## ノーヒューズ遮断器・漏電遮断器 さし込端子台(PM)仕様変更のお知らせ

扱	A	日付	2017年8月	件名	ノーヒューズ遮断器・漏電遮断器用 さし込端子台(PM)仕様変更のお知らせ
整理番号	山-1285	三菱電機(株)福山製作所

対象部品	変更前	変更後
例) PM(PLT)-1SV2 遮断器取付ねじ部	アウトサート	インサート

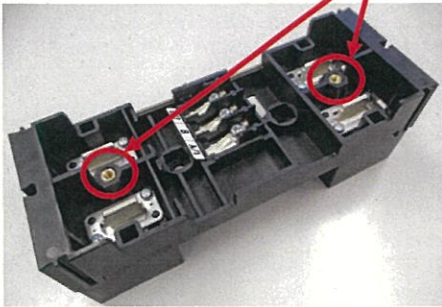
さし込端子台(PM)のねじ部成型方法を変更(アウトサート → インサート)

同一面	面が異なる

※仕様変更による取付性、強度への影響はありません。
